Retningslinier for etablering af ekstra tagvinduer, E/F Brinken,
Kagsåvej/Kagsåbrinken

Godkendelse af retningslinier for isætning af tagvinduer på indgangssiden i rækkehuse i bebyggelsen Brinken, Kagsåvej 113-133 og Kagsåbrinken 3-27

Principprojekt for isætning af ekstra tagvinduer i grundejerforeningen Brinken

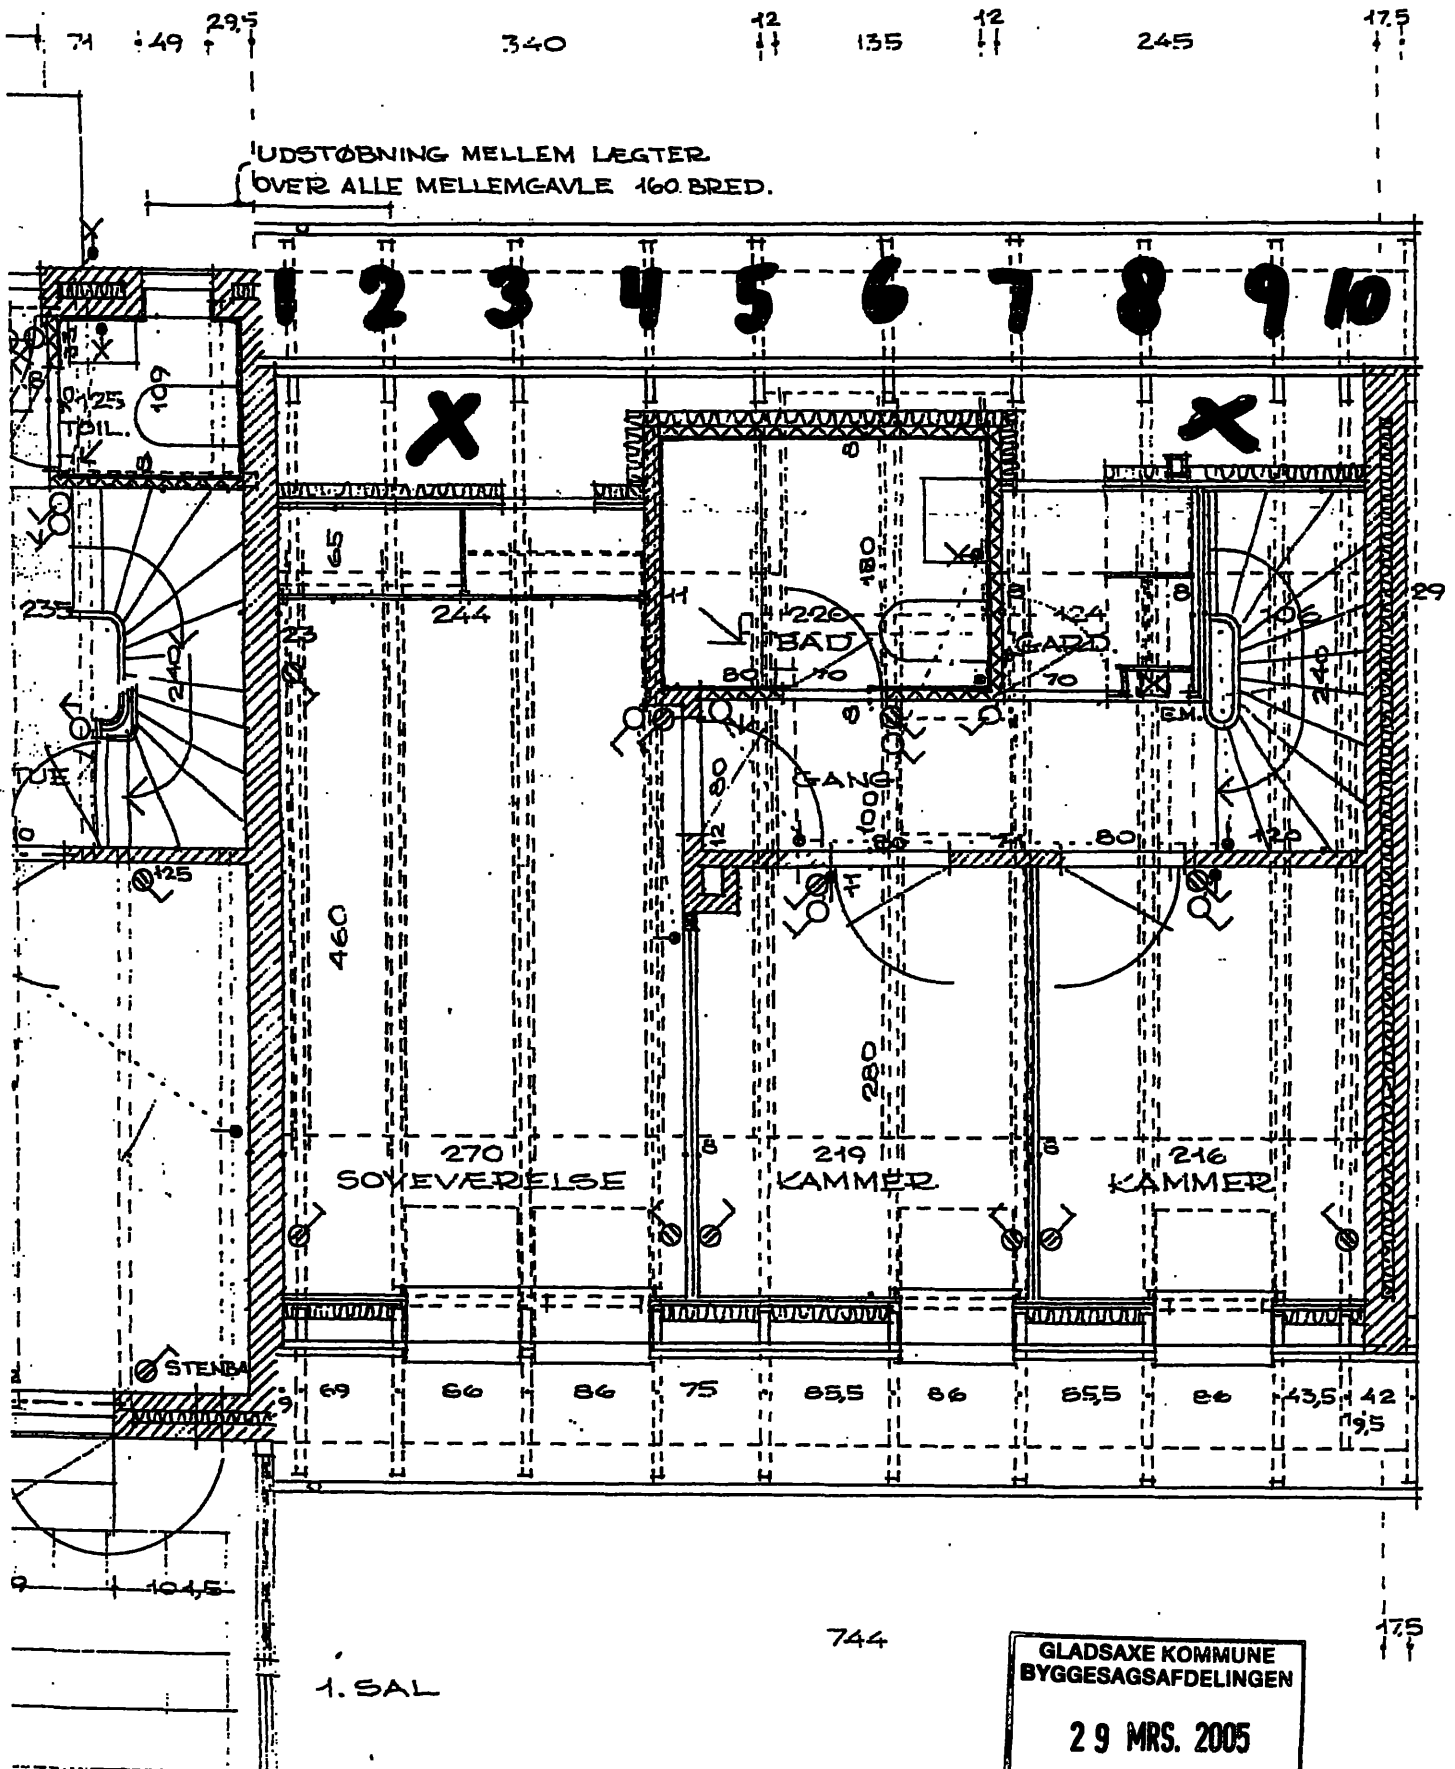
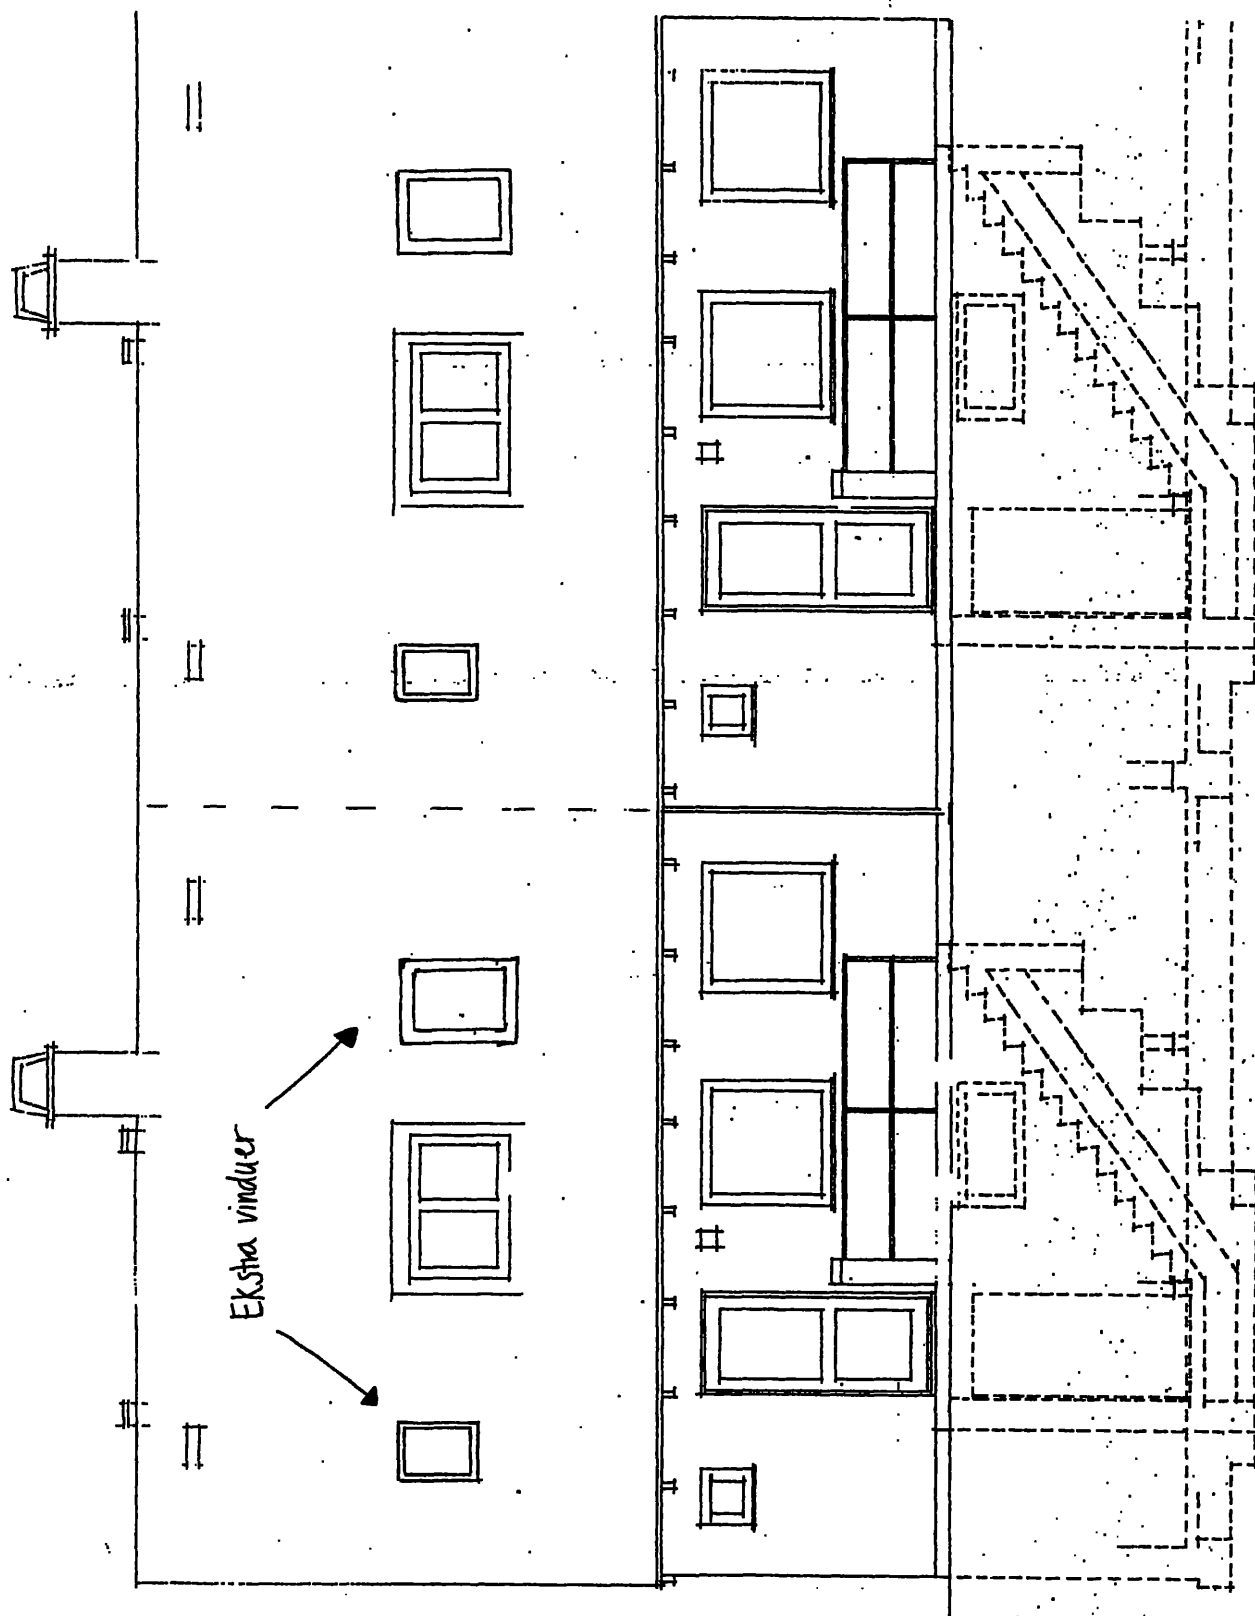
Spærrene på vedlagte tegning er blevet nummeret fra 1 til 10. Tagvinduerne skal placeres mellem spær 2 og 3 og mellem spær 8 og 9. Stederne er på tegningen tillige markeret med krydser. De nye vinduer skal have fælles overkant, og de skal desuden have fælles overkant med tagvinduerne på den anden side af huset.

Tagvinduet mellem spær 2 og 3 (i værelset) skal have samme størrelse, som de 4 tagvinduer, der er i husets anden side (78 x 140 cm).

Tagvinduet mellem spær 8 og 9 (over trappen til 1.sal) skal være 55 (bredde) x 78 (højde) cm.

Det vedlagte principprojekt svarer i sin helhed til det, som Jørgen Jensen og dig drøftede telefonisk den 8. februar 2005 inklusiv de tilføjelser (*facadetegning samt at vinduerne skulle have fælles overkant*), som blev anført som betingelse for forvaltningens endelige godkendelse.

Byggesagsafdelingen har vurderet, at de foreslåede retningslinier vil medvirke til at isætning af tagvinduer ikke vil ændre helhedsindtrykket væsentligt.

Der skal derfor meddeles godkendelse af de fremsendte retningslinier.

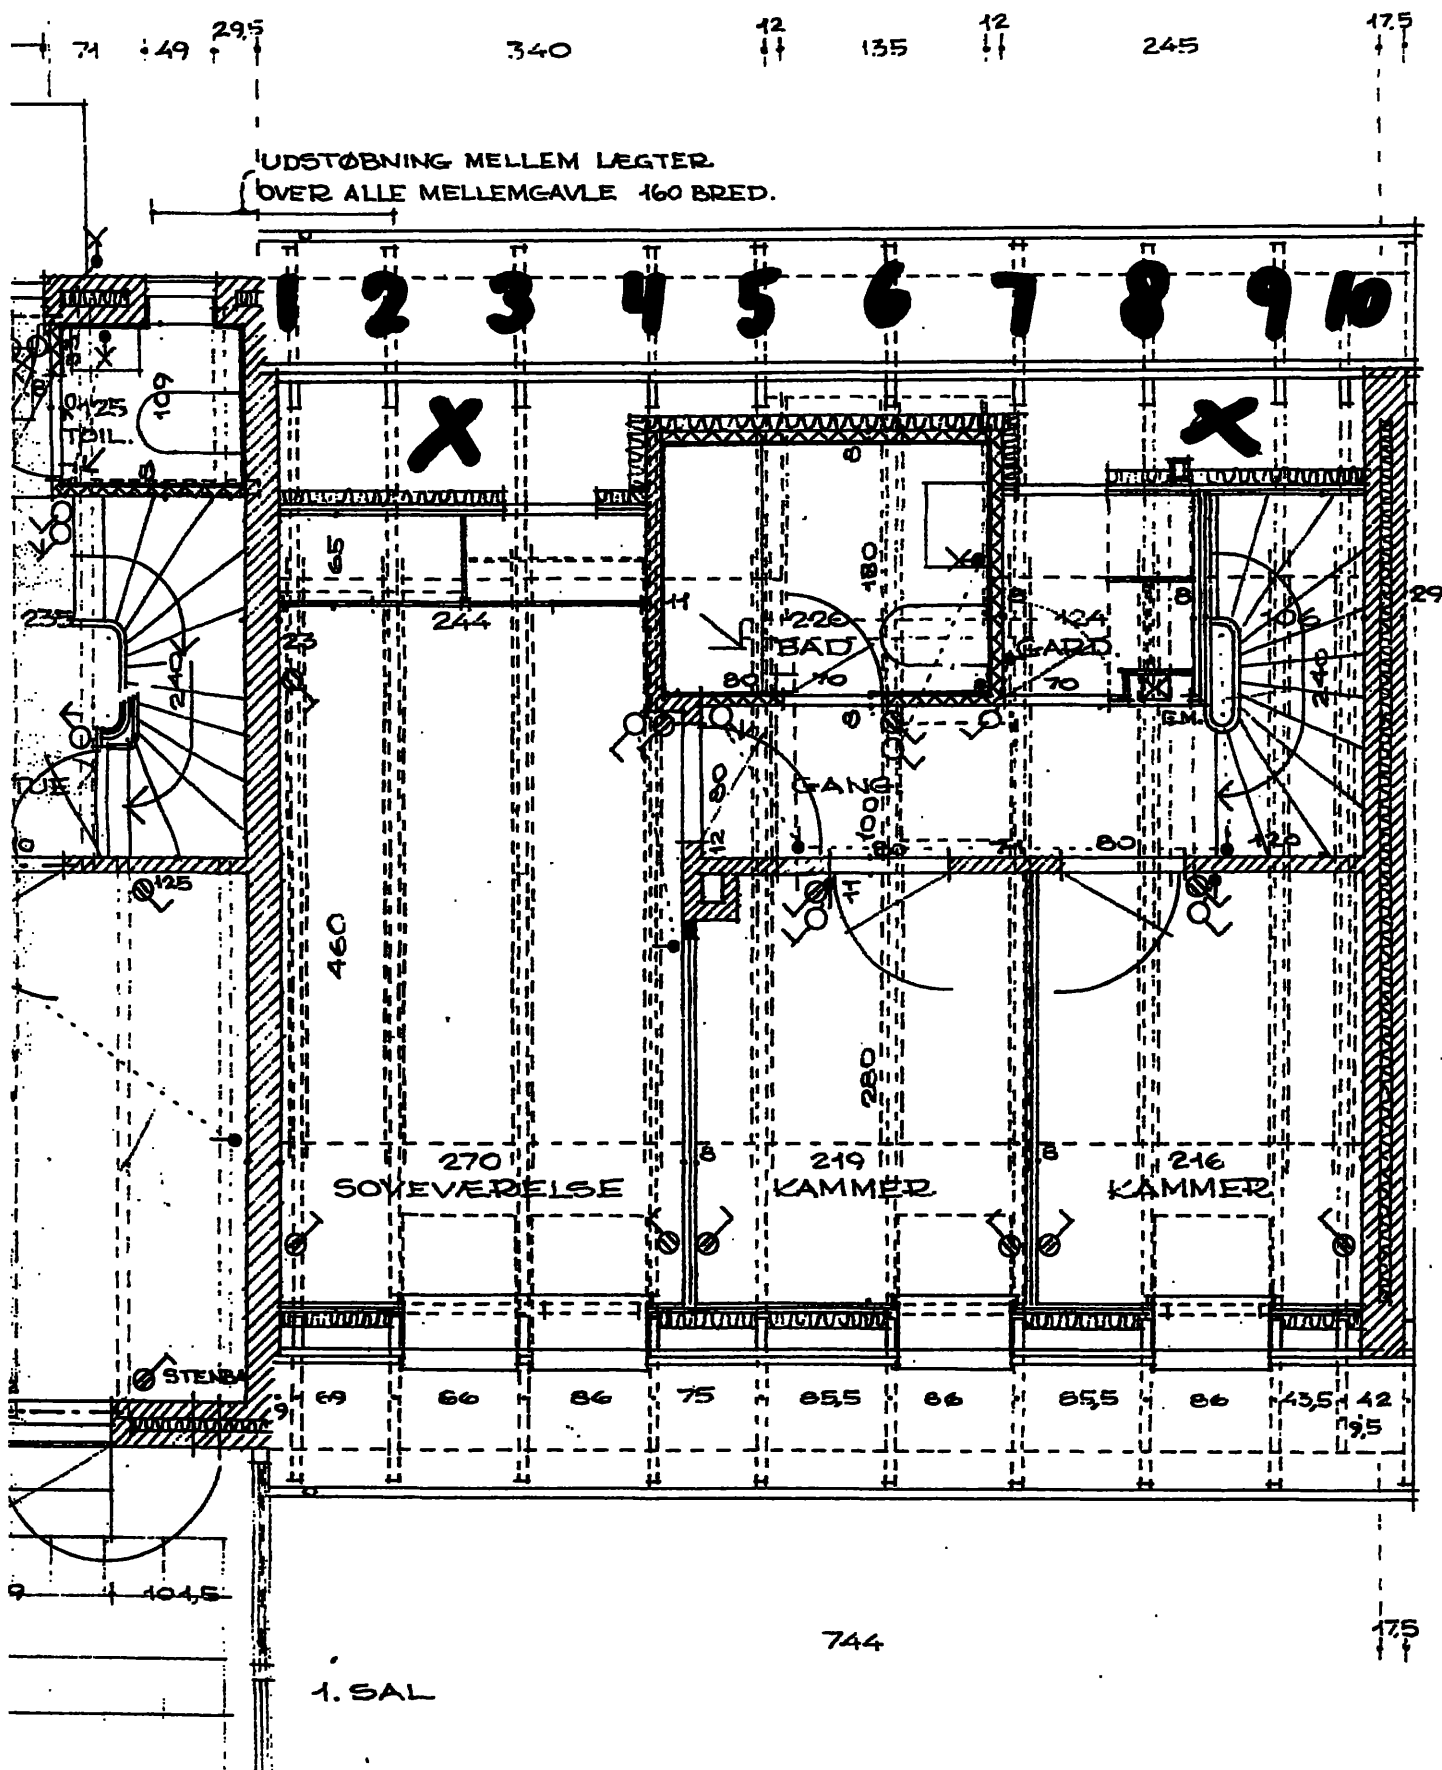
Spærrene på vedlagte tegning er blevet nummeret fra 1 til 10. Tagvinduerne skal placeres mellem spær 2 og 3 og mellem spær 8 og 9. Stederne er på tegningen tillige markeret med krydser.

Tagvinduet mellem spær 8 og 9 (over trappen til 1.sal) skal være 55 (bredde) x 98 (højde) cm (*alt. 55 x 78 cm*).
